ASR 18/07  
AUTOSTRADA A3 SALERNO – REGGIO CALABRIA

LAVORI DI AMMODERNAMENTO ED ADEGUAMENTO AL TIPO 1<sup>a</sup> DELLE NORME CNR/80  
Dal km 153+400 al km 173+900  
MACROLOTTO 3 – PARTE 2<sup>^</sup>

PARTE GENERALE  
VERIFICA DI OTTEMPERANZA

Album di confronto opere d'arte

Viadotto Jannello

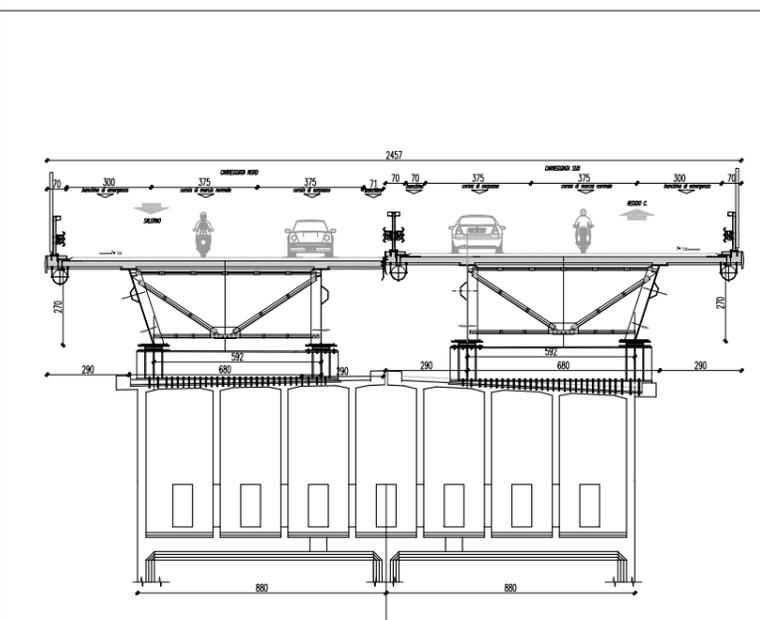
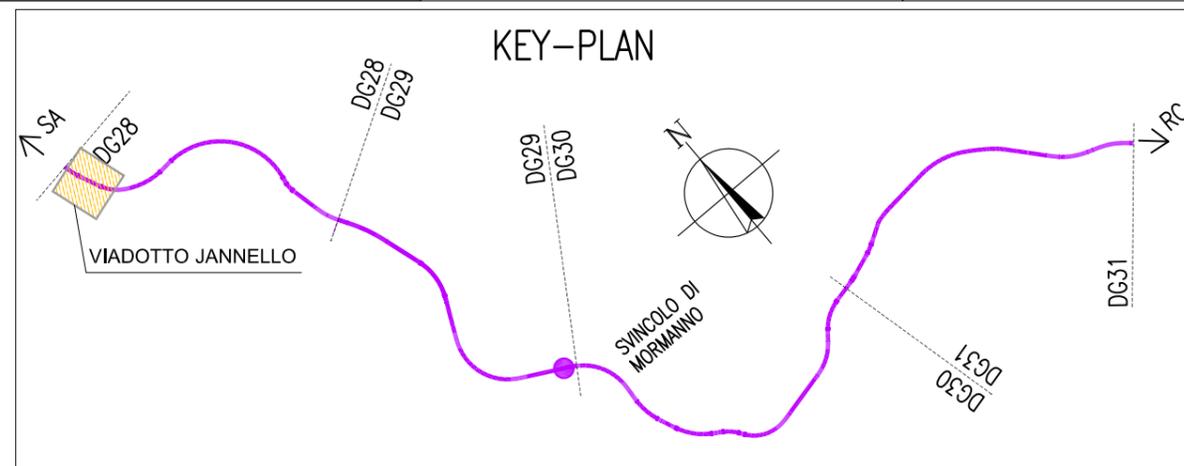
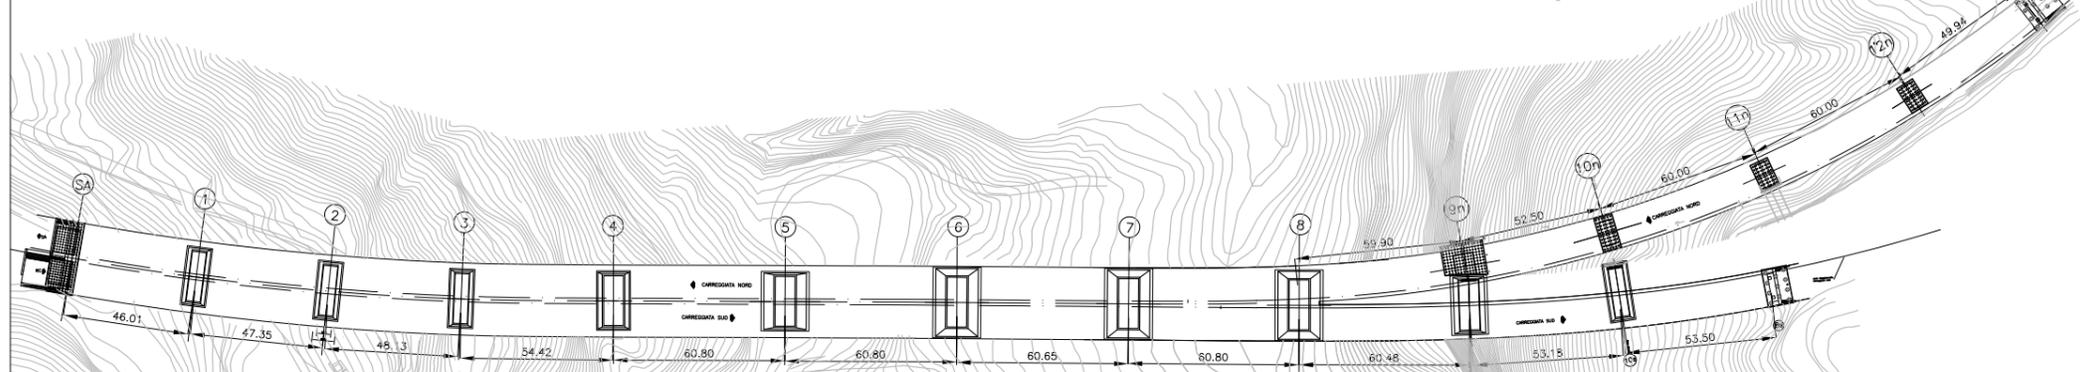
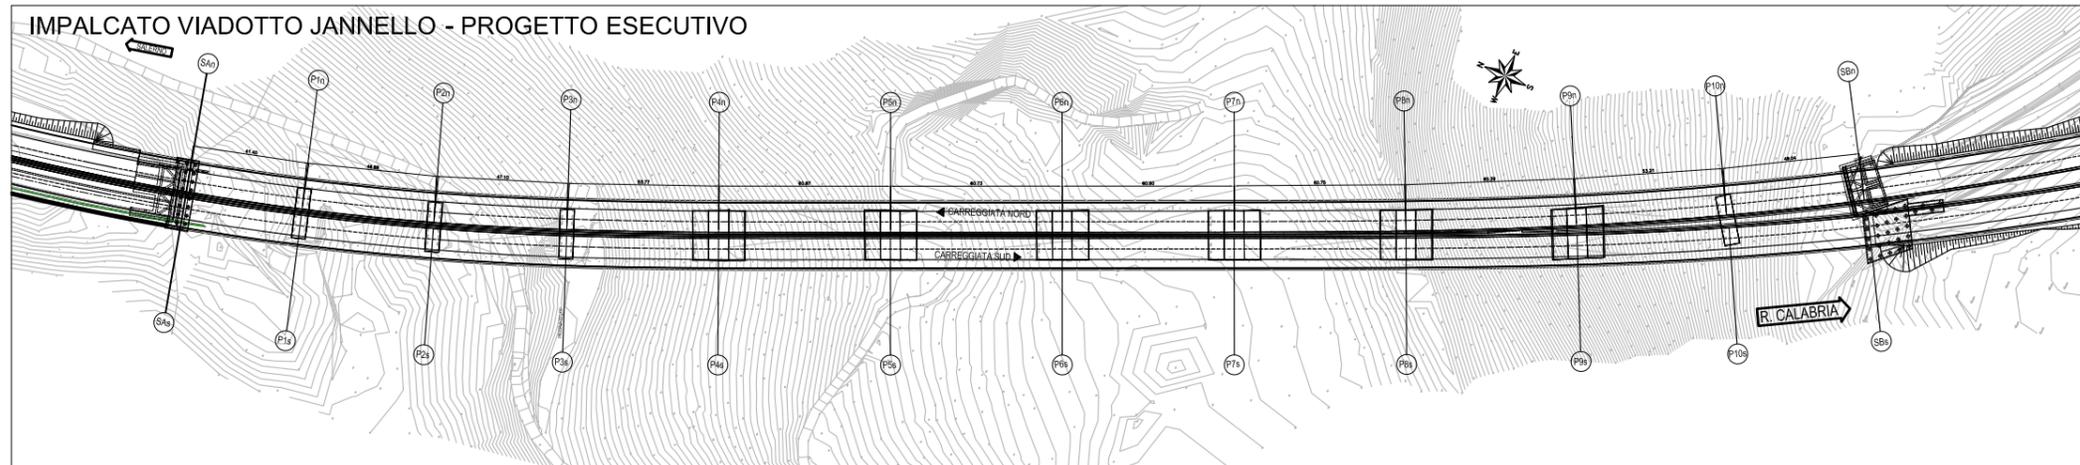
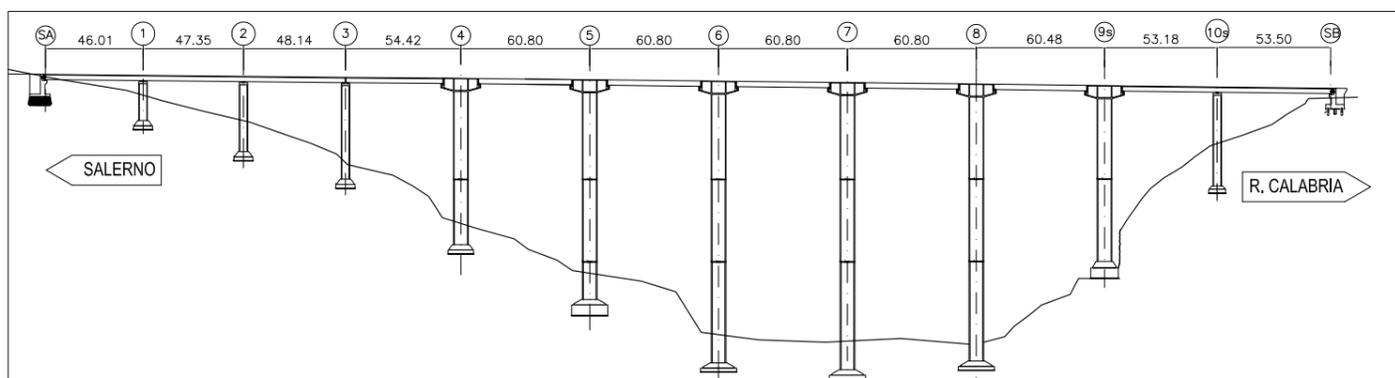
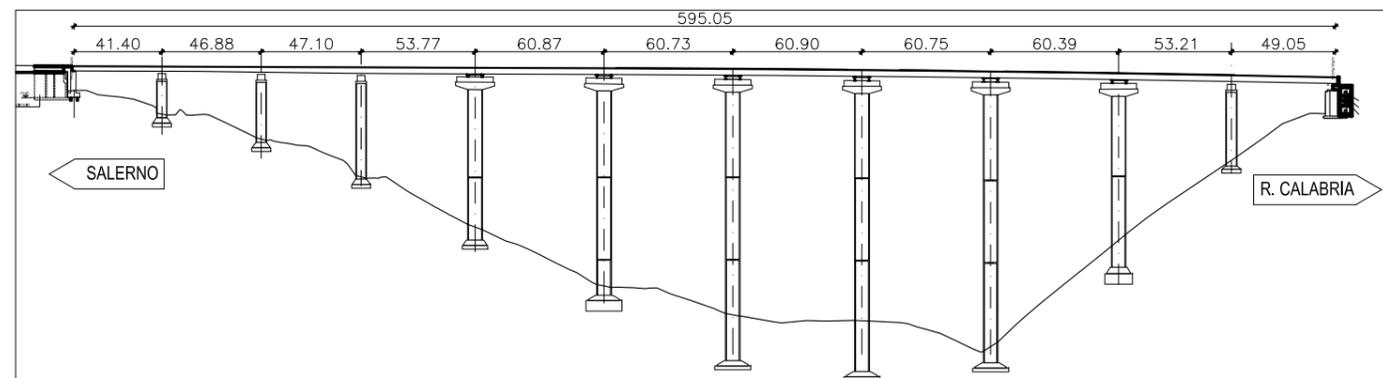
VIADOTTO JANNELLO	PROGETTO DEFINITIVO OGGETTO DI PRONUNCIA DI COMPATIBILITA' AMBIENTALE			PROGETTO ESECUTIVO		
CARREGGIATA	LUNGHEZZA	STRUTTURA IMPALCATO	N.° CAMPATE	LUNGHEZZA	STRUTTURA IMPALCATO	N.° CAMPATE
NORD	606.12 m	ACCIAIO E ACCIAIO-CLS	13	595.04 m	ACCIAIO-CLS	11
SUD	721.30 m	ACCIAIO E ACCIAIO-CLS	11	596.54 m	ACCIAIO-CLS	11
DESCRIZIONE	STRUTTURE IMPALCATO IN ACCIAIO E ACCIAIO-CLS CON PILE IN PARTE ESISTENTI E IN PARTE NUOVE MONOFUSTO RETTANGOLARI CAVE SU FONDAZIONI IN PARTE DIRETTE E IN PARTE INDIRETTE . NUMERO CAMPATE ASSE NORD/SUD: 13/11			STRUTTURE IMPALCATO IN ACCIAIO-CLS CON PILE ESISTENTI MONOFUSTO RETTANGOLARI CAVE SU FONDAZIONI IN PARTE DIRETTE E IN PARTE INDIRETTE . NUMERO CAMPATE ASSE NORD/SUD: 11		
ANALISI DI CONFRONTO	GLI IMPALCATI METALLICI PASSANO DALLE 4 TIPOLOGIE PREVISTE NEL P.D. AD UN'UNICA TIPOLOGIA DI IMPALCATO METALLICO CONTINUO POGGIANTE SU PULVINI IN ACCIAIO POSIZIONATI SULL'ESTRADOSSO DELLE PILE ESISTENTI IN GRADO DI RIPORTARE LE AZIONI SUI SETTI TRASVERSALI DELL PILE ESISTENTI SENZA OPERE DI DEMOLIZIONE DELLE STESS E, CON NOTEVOLI RISULTATI SIA FORMALI CHE STATICI E DI DURABILITA', ANCHE IN COSIDERAZIONE DELLA DRASTICA RIDUZIONE DI GIUNTI E DI APPARECCHI DI APPOGGIO. A DIFFERENZA DEL P.D. SI EVITA LA COSTRUZIONE DI 4 PILE SU CARREGGIATA NORD LATO RC GRAZIE ALLE MODIFICHE DI TRACCIATO. A DIFFERENZA DI QUANTO PREVISTO NEL P.D. LE SPALLE ESISTENTI NON VENGONO DEMOLITE SE NON PARZIALMENTE E LE NUOVE SPALLE SONO COSTRUITE IN ADIACENZA A QUESTE ULTIME.

Viadotto Italia

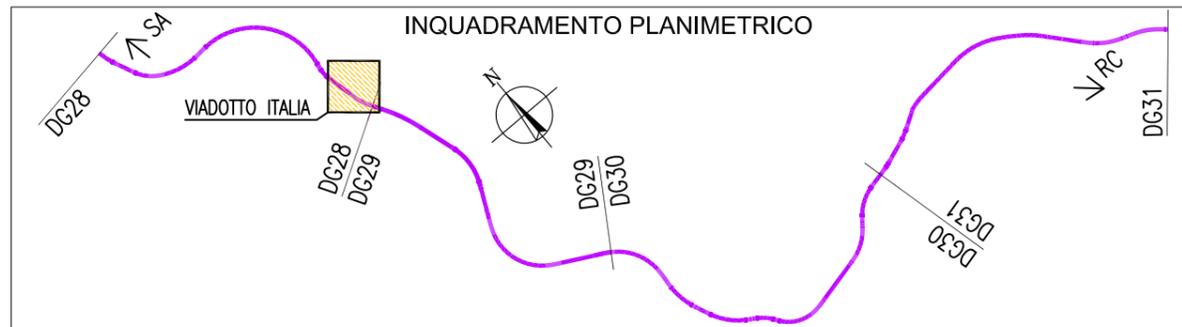
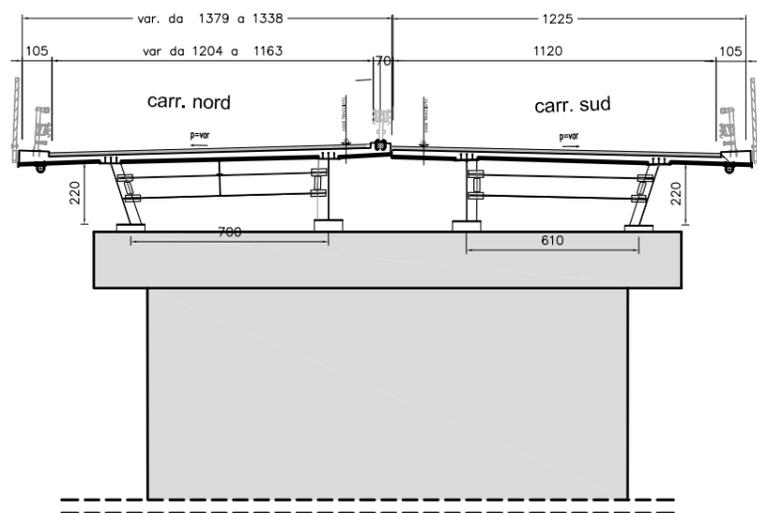
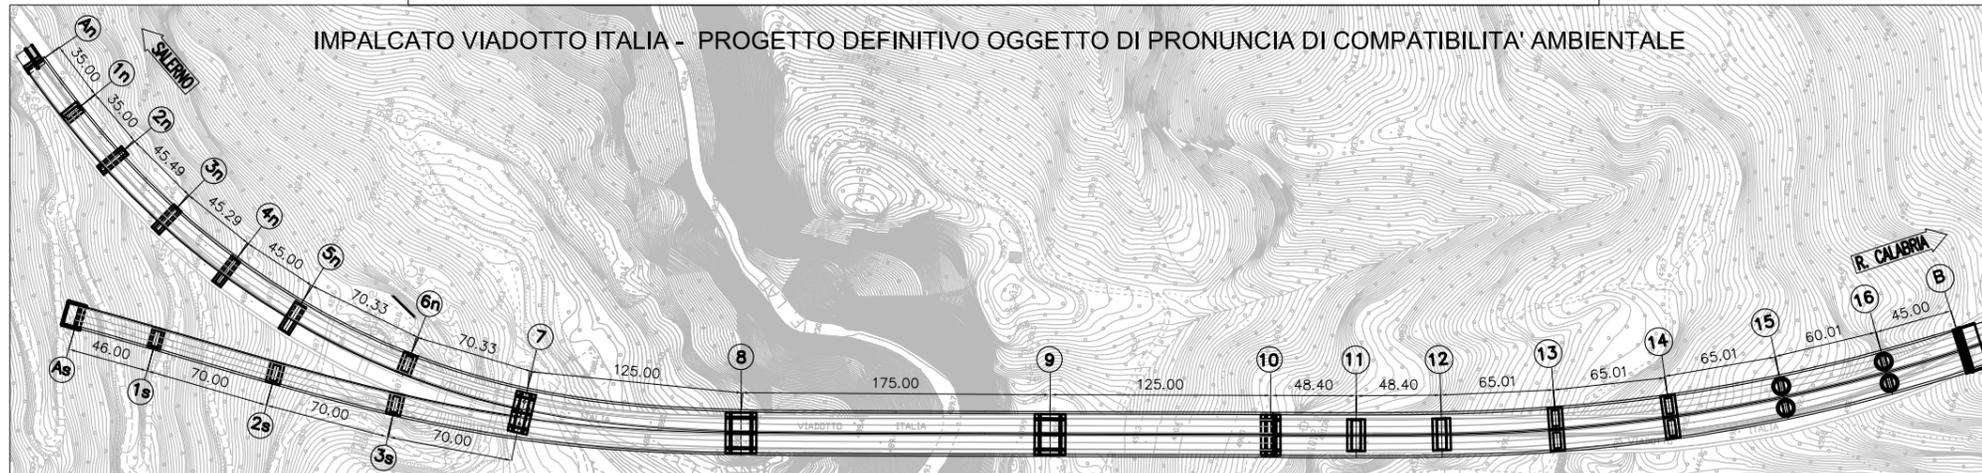
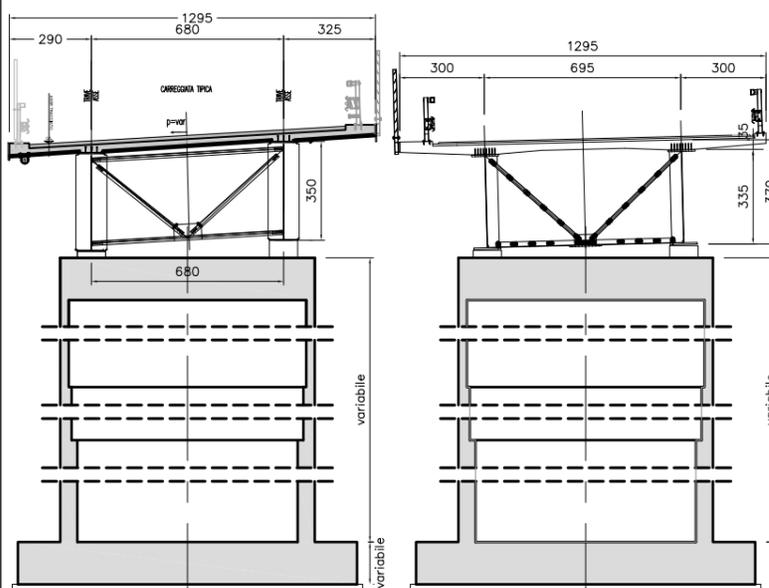
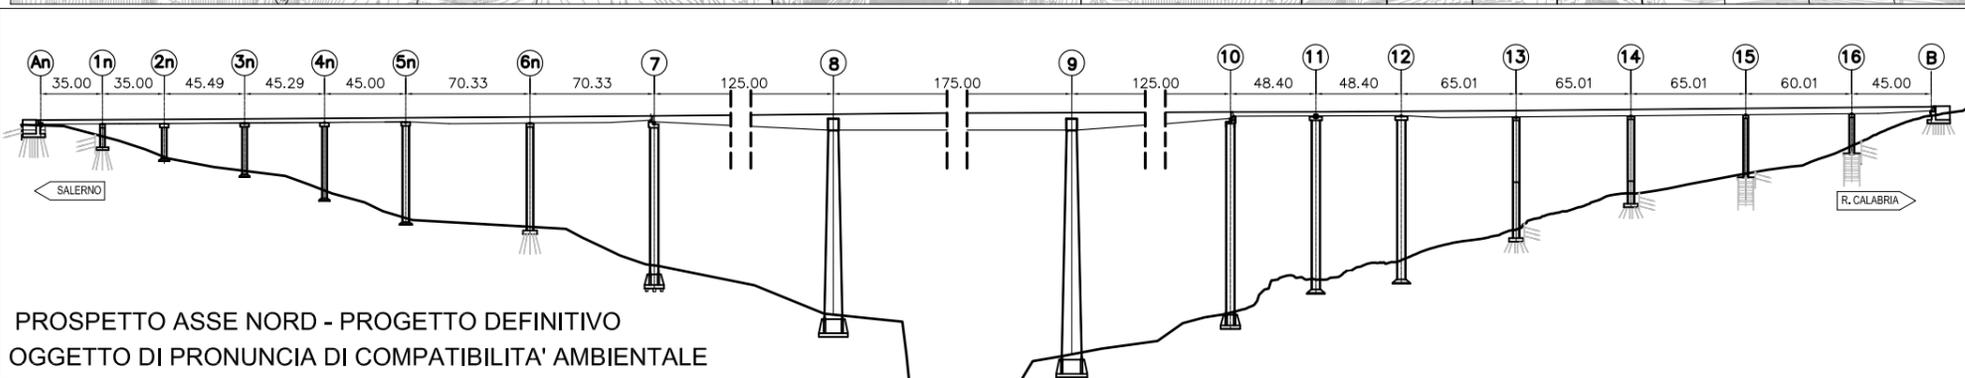
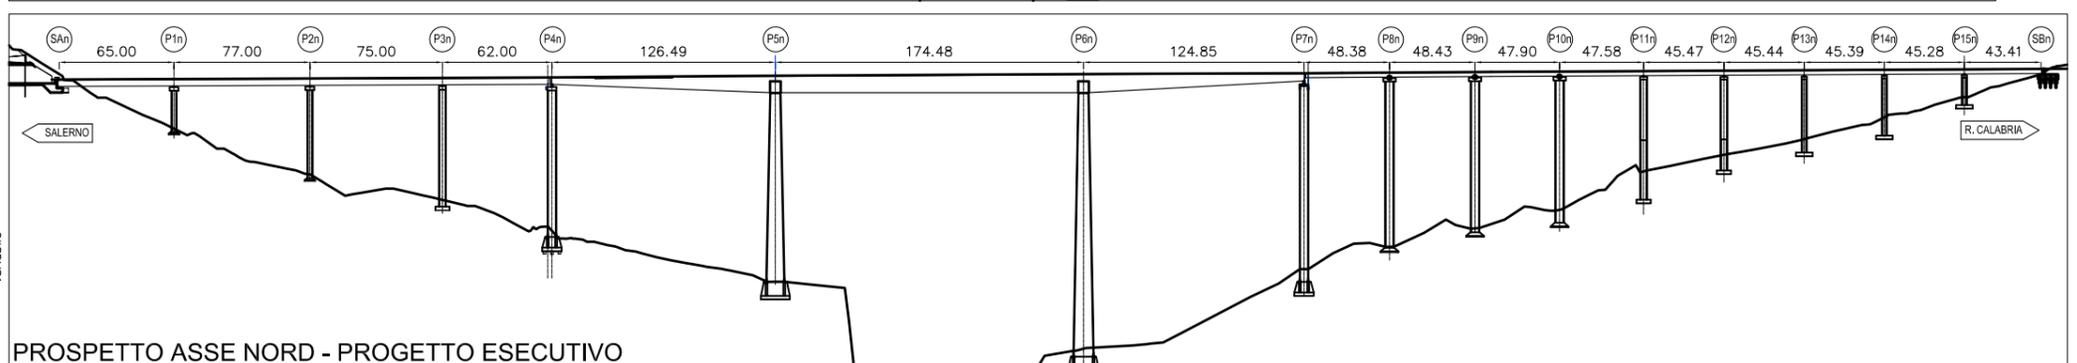
VIADOTTO ITALIA	PROGETTO DEFINITIVO OGGETTO DI PRONUNCIA DI COMPATIBILITA' AMBIENTALE			PROGETTO ESECUTIVO		
CARREGGIATA	LUNGHEZZA	STRUTTURA IMPALCATO	N. <sup>o</sup> CAMPATE	LUNGHEZZA	STRUTTURA IMPALCATO	N. <sup>o</sup> CAMPATE
NORD	1168.28m	ACCIAIO-CLS	17	1122.10m	ACCIAIO-CLS	16
SUD	1077.84m	ACCIAIO-CLS	14	1119.87m	ACCIAIO-CLS	16
DESCRIZIONE	STRUTTURA: IMPALCATO IN ACCIAIO E ACCIAIO-CLS CON PILE IN PARTE SU FONDAZIONI DIRETTE E IN PARTE SU FONDAZIONI INDIRETTE. N° CAMPATE ASSE NORD/SUD: 17/14			STRUTTURA: IMPALCATO IN ACCIAIO E ACCIAIO-CLS CON PILE IN PARTE SU FONDAZIONI DIRETTE E IN PARTE SU FONDAZIONI INDIRETTE. N° CAMPATE ASSE NORD/SUD: 16/16		
ANALISI DI CONFRONTO	RISPETTO AL PROGETTO DEFINITIVO, SUL LATO SALERNO LUNGO LA CARR. NORD, SI RIUTILIZZA LA PILA ESISTENTE N° 4, COSTRUIENDO DUE NUOVE PILE E UNA NUOVA SPALLA, GRAZIE ALL'ADOZIONE DI LUCI MAGGIORI, COMPARABILI A QUELLE DELLA CARR. SUD. SU QUEST'ULTIMA SI SONO VARIATE E AUMENTATE LE LUCI DELLE PRIME 3 CAMPATE E RIDOTTA LIEVEMENTE QUELLA DELLA QUARTA CAMPATA. TUTTO CIO' HA PERMESSO UNA RIDUZIONE D'IMPATTI E, DAL PUNTO DI VISTA ARCHITETTONICO, PIU' UNIFORMITA' FRA LE DUE CARREGGIATE. SUL LATO REGGIO CALABRIA SI UTILIZZANO TUTTE LE PILE ESISTENTI (NON SOLO 2 COME NEL P.D.) CON EVIDENTE MINIMIZZAZIONE DEGLI IMPATTI, EVITANDO LA COSTRUZIONE DELLE 4 PILE NUOVE PREVISTE DAL P.D.

Viadotto Filomato

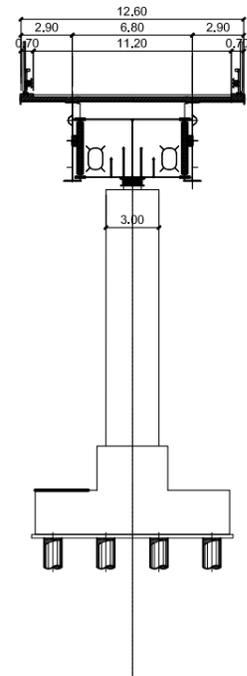
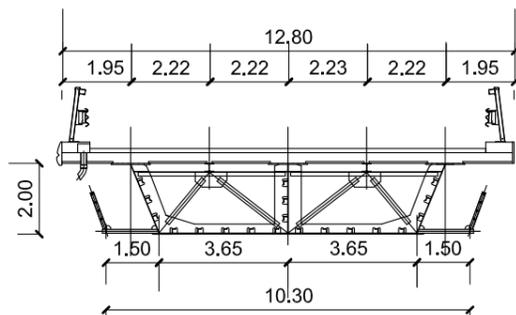
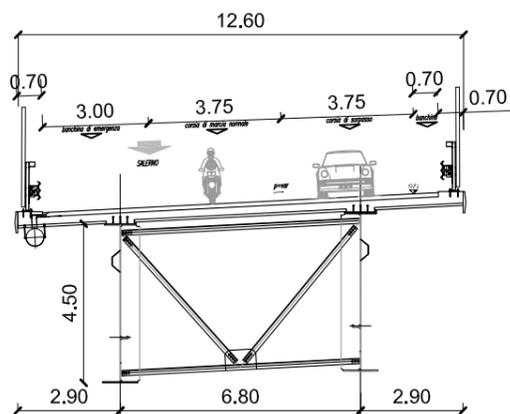
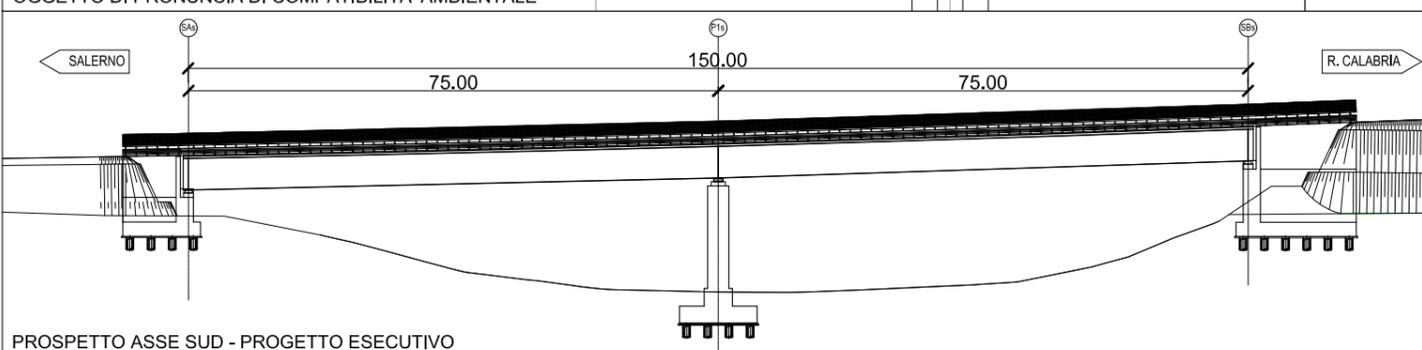
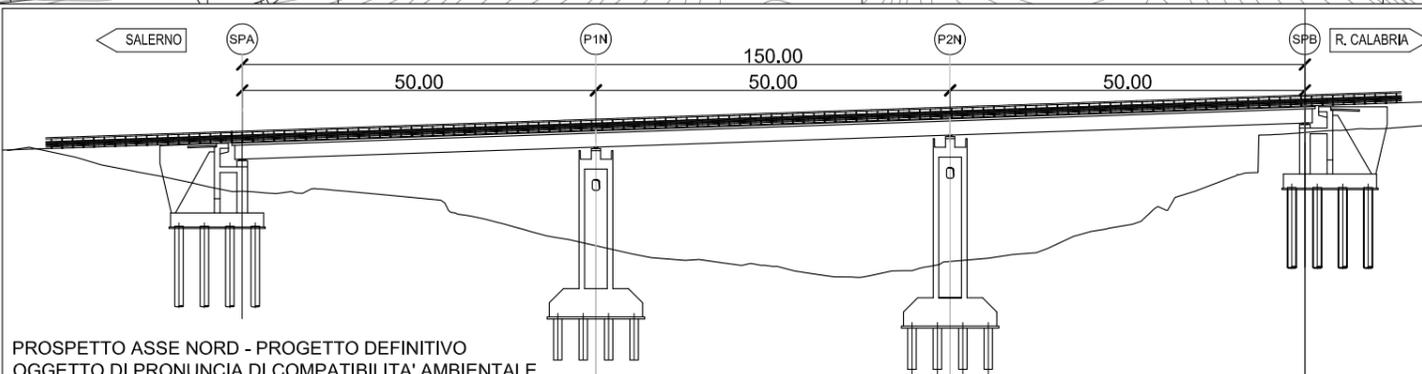
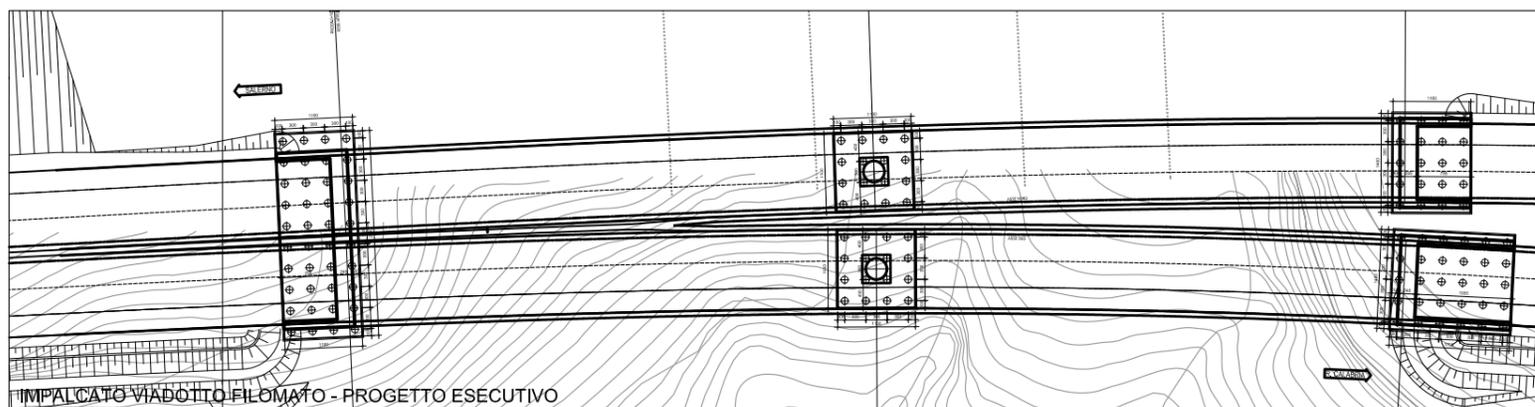
CARREGGIATA	LUNGHEZZA	STRUTTURA IMPALCATO	N.° CAMPATE	LUNGHEZZA	STRUTTURA IMPALCATO	N.° CAMPATE
NORD	150m	ACCIAIO-CLS	3	150m	ACCIAIO-CLS	2
SUD	150m	ACCIAIO-CLS	3	150m	ACCIAIO-CLS	2
DESCRIZIONE	STRUTTURA IMPALCATO CON PILE SU PLINTI CON PALI COMPOSTO DA 3 CAMPATE			STRUTTURA IMPALCATO CON PILE SU PLINTI CON PALI COMPOSTO DA 2 CAMPATE		
ANALISI DI CONFRONTO	- LA PROPOSTA DEL PROGETTO ESECUTIVO MOSTRA UNA RIDUZIONE DEL NUM. DELLE CAMPATE, CHE CONSENTE LA COSTRUZIONE DI UNA SOLA NUOVA PILA SNELLA DI SOLI 3 METRI DI DIAMETRO, CON UN DECISO AUMENTO DI TRASPARENZA E DI MINIMIZZAZIONE DEGLI IMPATTI.
